女川原子力発電所 2 号炉

確率論的リスク評価（P R A） 審査会合における指摘事項の回答

平成 2 7 年 7 月 1 4 日

東北電力株式会社

図1 全交流動力電源喪失時の対応手順の概要

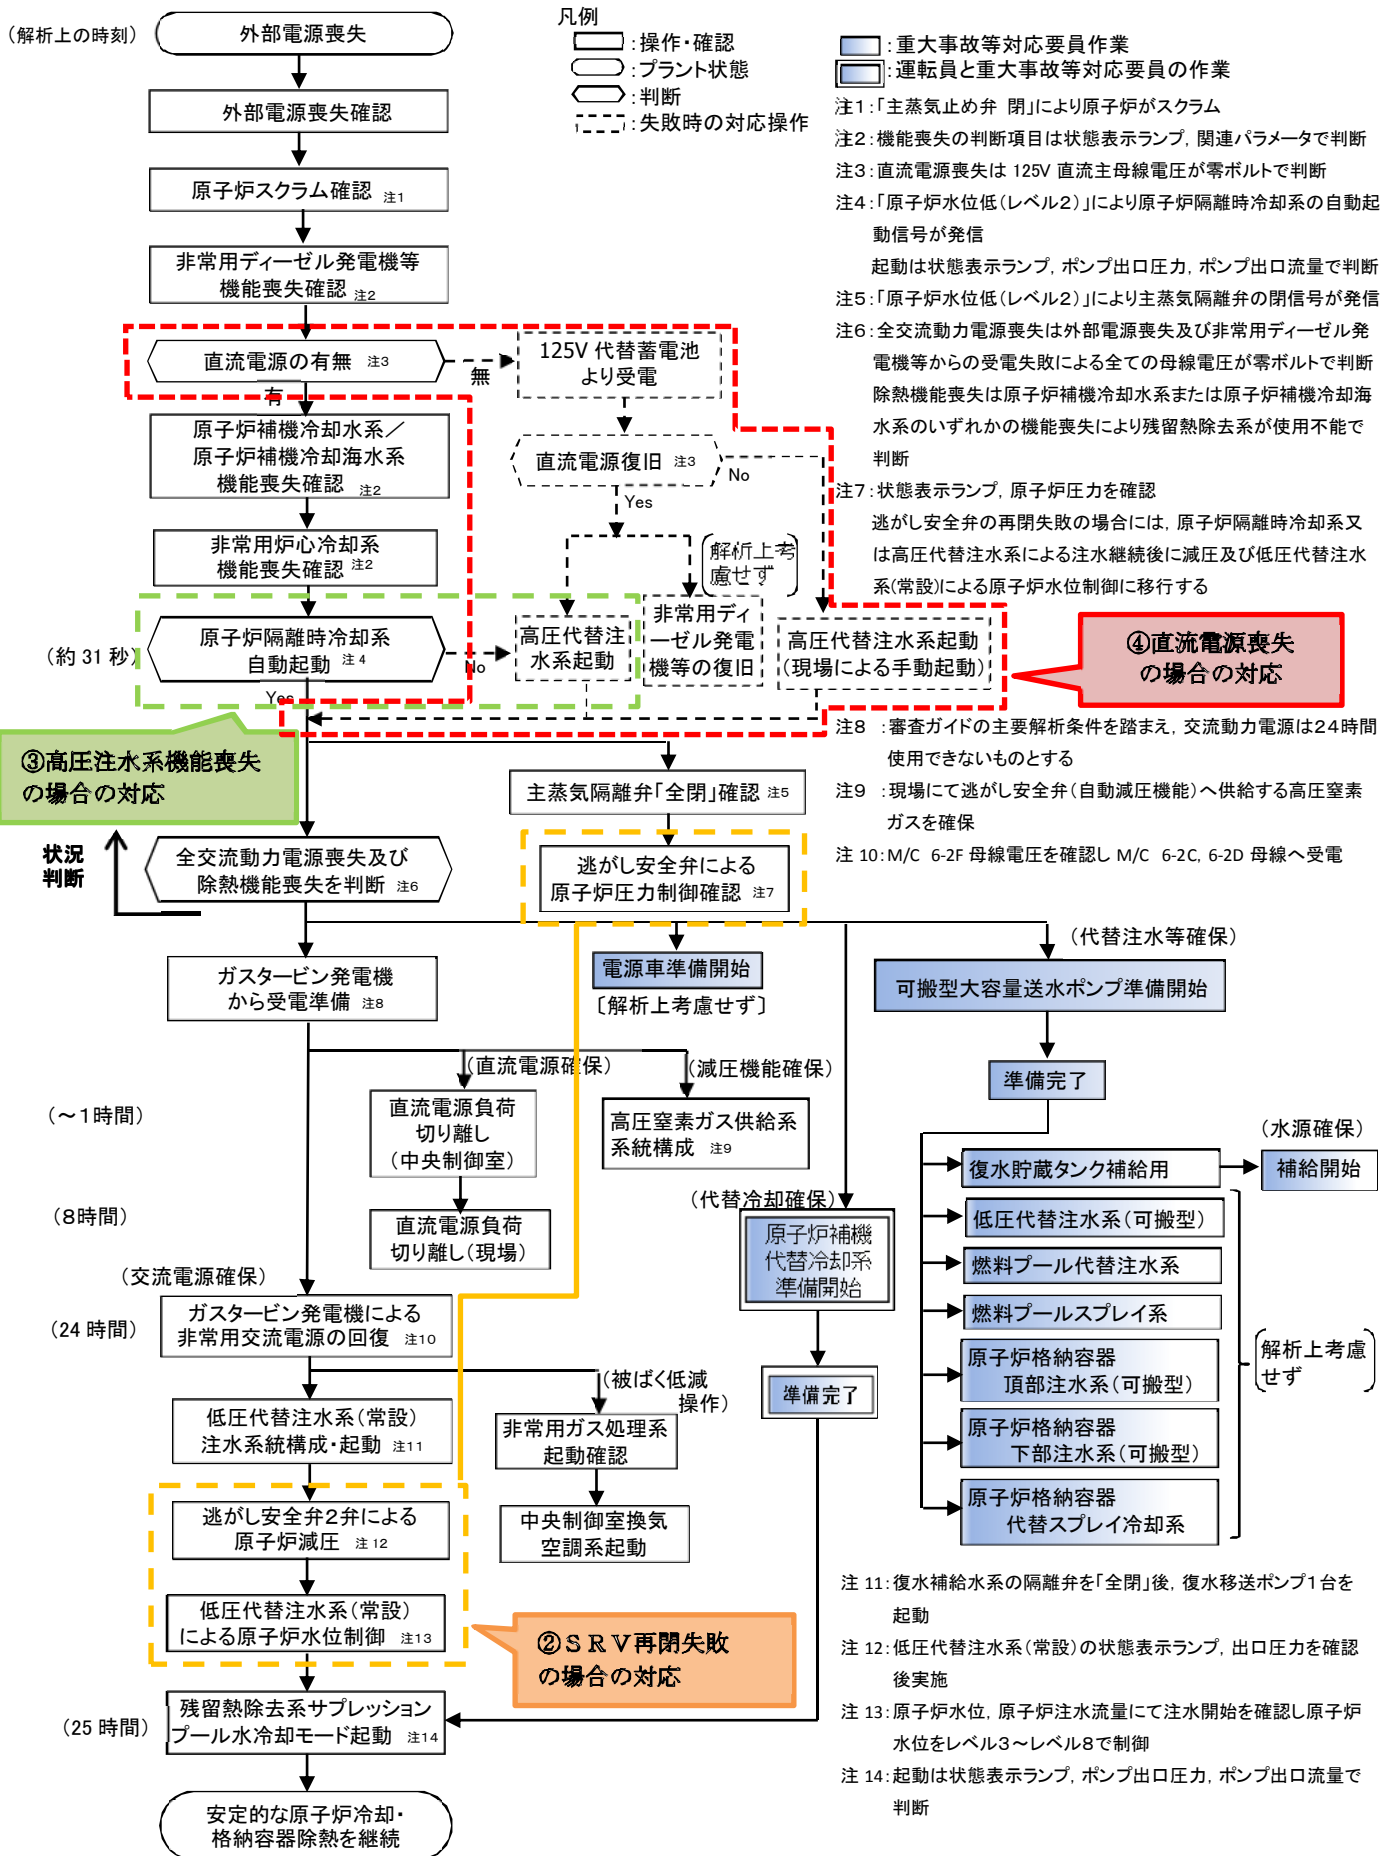
【指摘事項：144-1】

有効性評価において、重要事故シーケンスに他のシーケンスが包括されていることを説明すること

【指摘事項：146-1】

重要事故シーケンスの抽出について、着眼点毎の分類の考え方、着眼点を踏まえた選定の考え方を詳細に説明すること

【指摘事項：146-3】

重要性が高く評価されているシーケンスは、漏れなく有効性評価を示すこと

以下に事故シーケンスグループ「全交流動力電源喪失」を例に重要事故シーケンスの包絡関係及び重要性が高く評価されている事故シーケンスについての考え方を示す。また、「全交流動力電源喪失時の対応手順の概要」を図1に示す。

「SRV再閉失敗」については、①の事故シーケンスに対する対策である「低圧代替注水系(常設)」により対応が可能である。有効性評価においては、「低圧代替注水系（常設）」による原子炉注水の有効性を示していることから、①の重要事故シーケンスに包絡されている。(図1の②)

却系による原子炉注水ができないが、「高圧代替注水系」により対応できることから、①の重要事故シーケンスに包絡されている。(図1の③)

①の事故シーケンスとは、「直流電源喪失」を含んでいる点が異なり、全電源喪失となる事象である。「直流電源喪失」を含んでいることから、①の事故シーケンスと異なり、「可搬型代替直流電源設備」による直流電源の復旧、又は、「高圧代替注水系（現場による手動起動）」による原子炉への注水が必要となる。本シーケンスは、①のシーケンスにおいて直流電源復旧操作の有効性を確認することで、①の重要事故シーケンスに包絡されている。(図1の④)

図 1 原子炉圧力と原子炉出力の変化

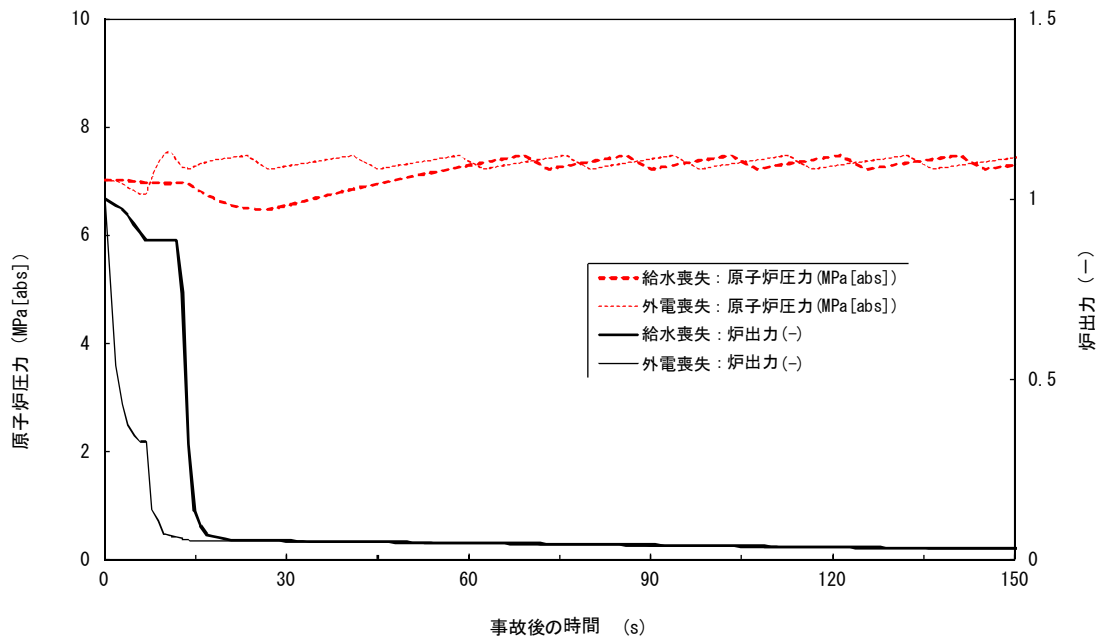
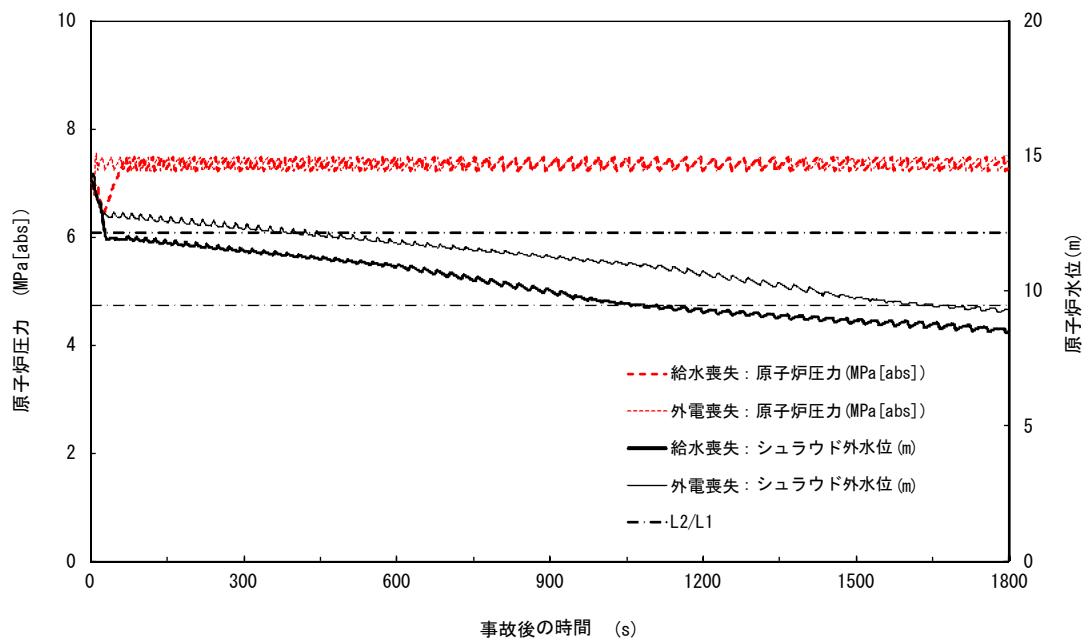
【指摘事項：144-5】

・過渡事象の違いによるSA事象進展への影響を踏まえて、起因事象となっている過渡事象の妥当性を説明すること

同様に水位低下事象である外部電源喪失との比較を図1及び図2に示す。

外部電源喪失は、事象発生直後に全給水喪失が併せて発生する起因事象であるが、起因事象が全給水喪失時の方が、原子炉出力が高いまま維持されて

おり、また原子炉水位の低下が大きくなることがわかる。

図1-1 格納容器イベントツリー (1/2)

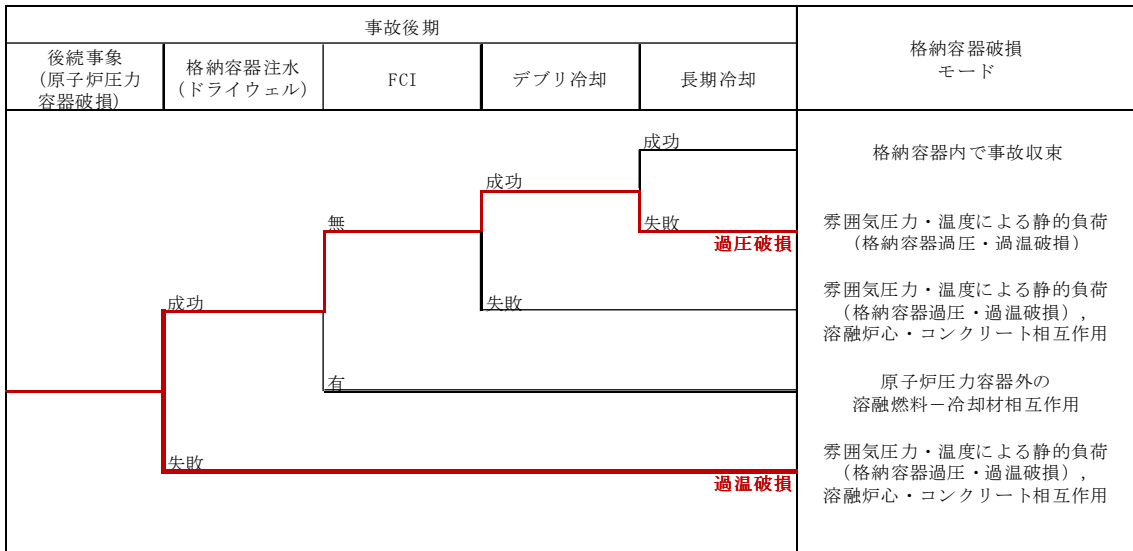
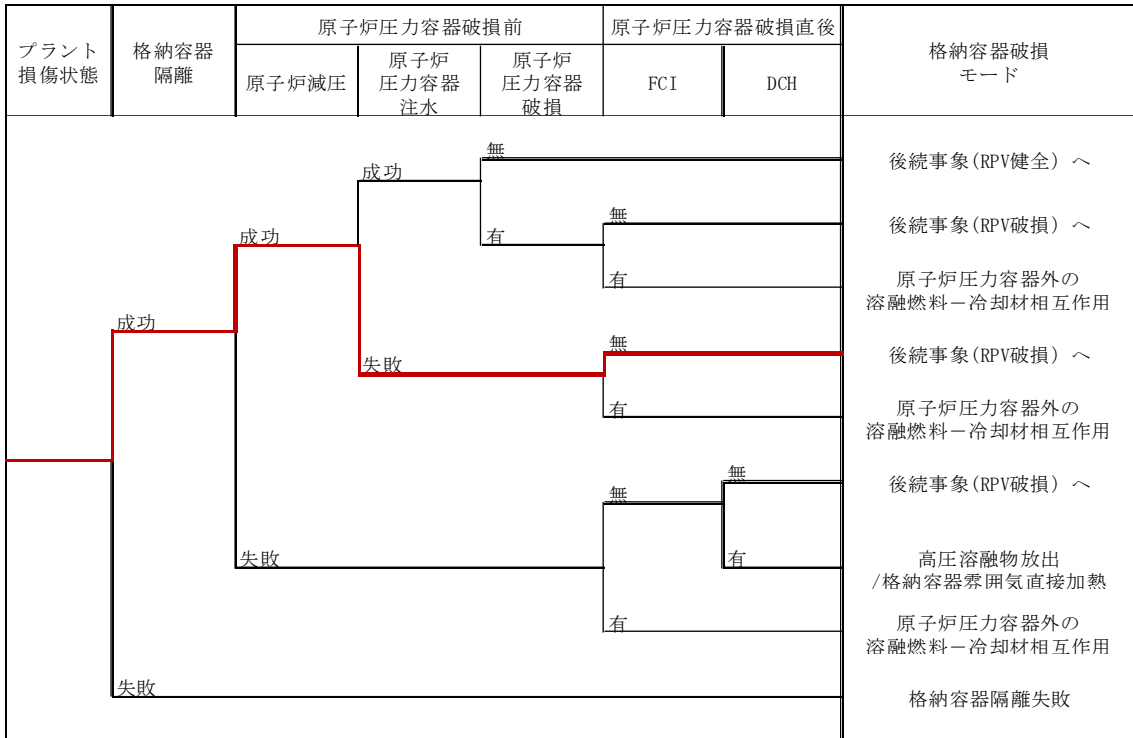
【指摘事項：144-7】

・格納容器破損防止対策のうち過圧・過温破損の評価事故シーケンスの選定の妥当性を説明すること

事故シーケンスグループ及び重要事故シーケンス等の選定においては、内部事象レベル1.5 PRAの結果から、格納容器破損防止対策の評価事故シーケンスを選定している。このうち、格納容器の過圧破損及び過温破損の評価事故シーケンスにおいては、いずれも水位低下及び事象進展の早い、大LOCAを起因とし、注水機能の喪失によって炉心が損傷し、その後格納容器破損に至る事故シーケンスを選定している。（指摘事項【146-9, 19, 20】回答資料参照）

選定した過圧破損及び過温破損の評価シーケンスは以下のとおり。また、これらのシーケンスを示すイベントツリーを図1-1及び図1-2に示す。

- ①過圧破損：大LOCA+HPCS失敗+低圧ECCS失敗+損傷炉心冷却失敗+（デブリ冷却成功）+長期冷却失敗
- ②過温破損：大LOCA+HPCS失敗+低圧ECCS失敗+損傷炉心冷却失敗+格納容器注水失敗

図1 全交流動力電源喪失時の対応手順の概要

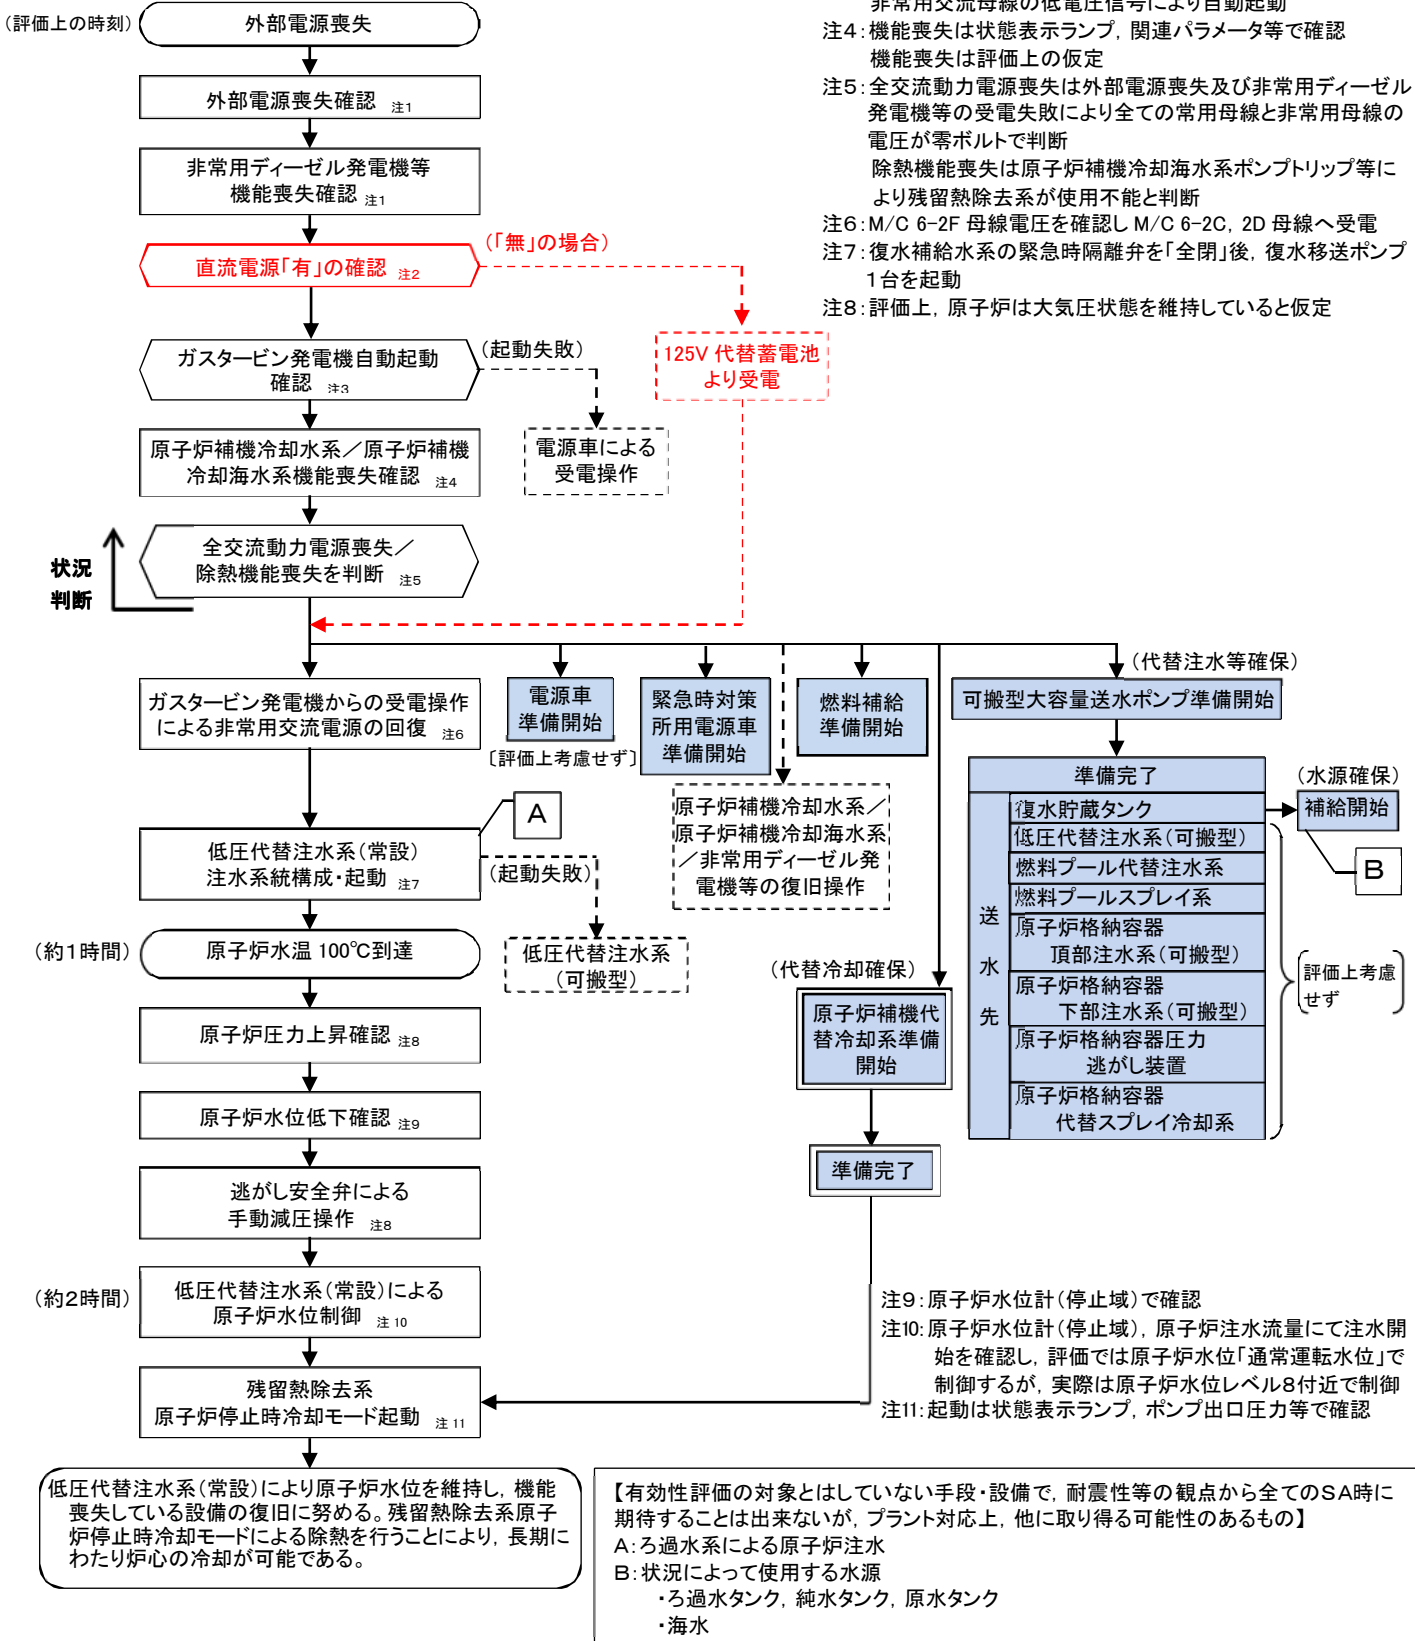
【指摘事項：146-13】

当該シーケンスでは交流電源・直流電源が喪失しているため、可搬型代替直流電源設備により直流電源を復旧する（図1参照）。当該設備の一部として建屋据付型の125V蓄電池が常備されているため、現場における手動接続操作による直流電源供給が可能である。

図1 見直し前後の事故シーケンスグループ別炉心損傷頻度の比較

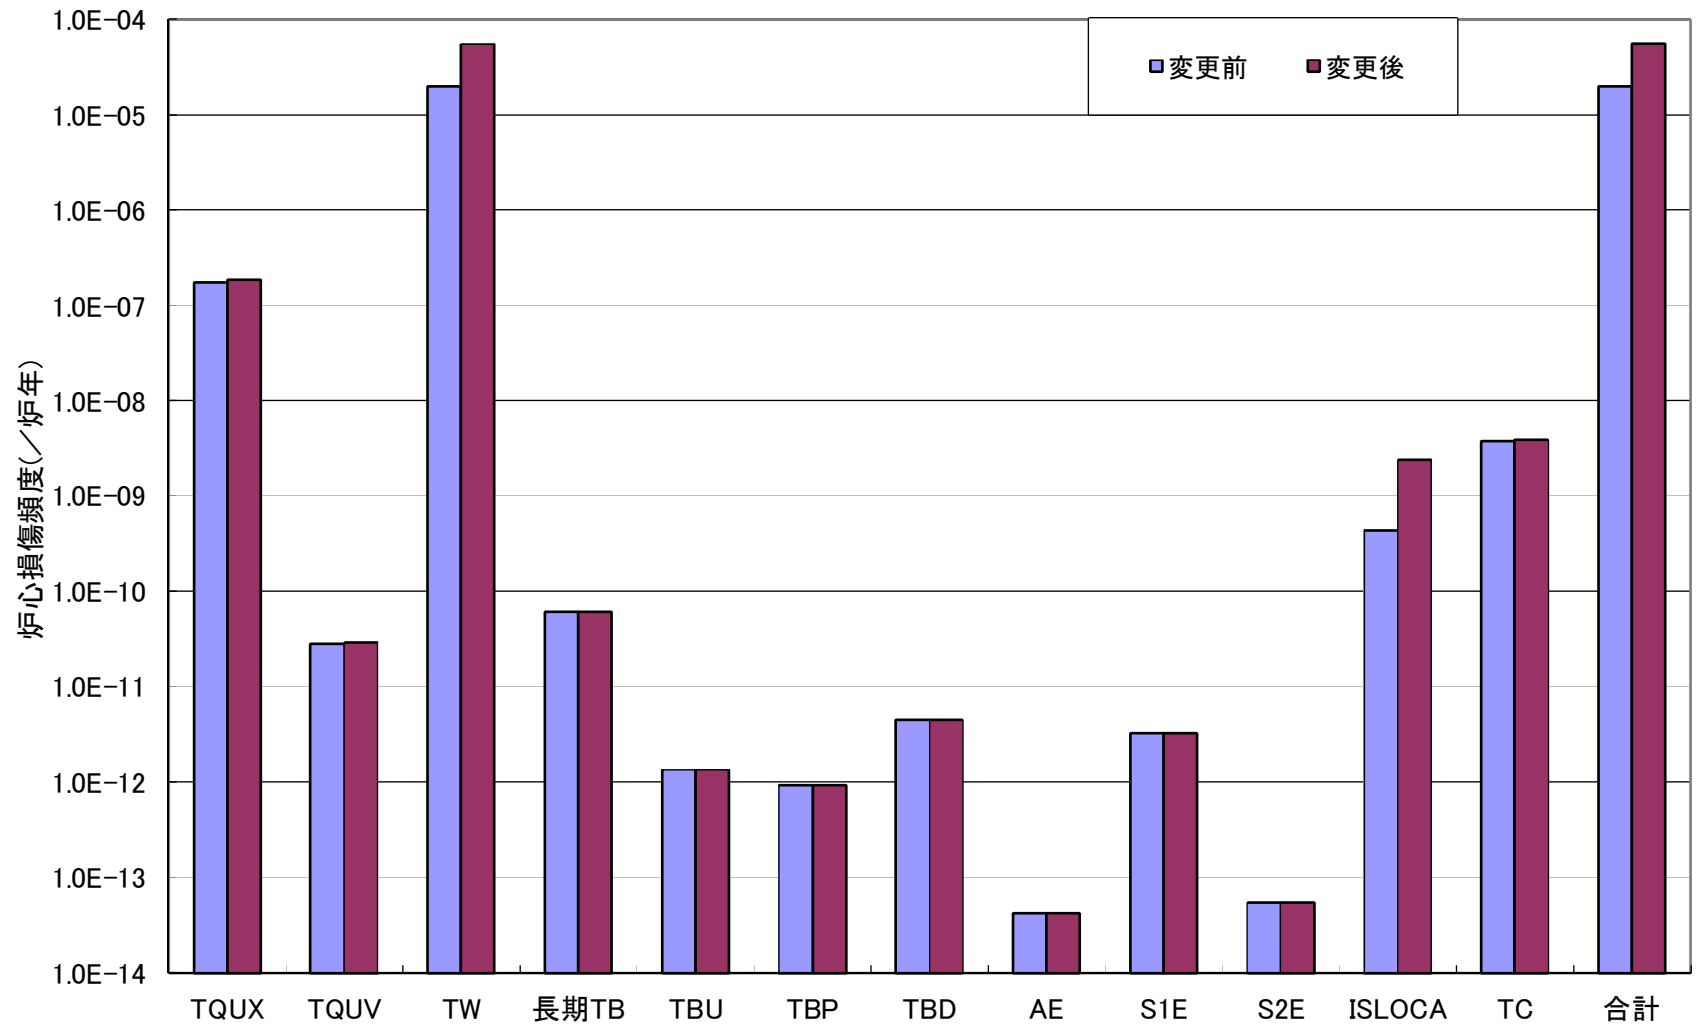
原子力規制委員会による審査において、サプレッションプール温度が上昇した場合の HPCS の機能維持の考え方について指摘を受けた。これを踏まえ、崩壊熱除去機能喪失(TW)のシーケンスについて、格納容器圧力が 2Pd 到達 (35 時間後) までに崩壊熱除去が可能であれば炉心損傷回避が可能としていたが、原子炉注水継続については、評価上の仮定を含んでいることから、これまで 35 時間としていた格納容器除熱操作の余裕時間を 8 時間に見直した。以下に原子炉注水継続に必要な操作に対する解析上の仮定及び評価の見直しについて示す。

解析結果の見直し前後の比較について、表 4 及び図 1 に示す。
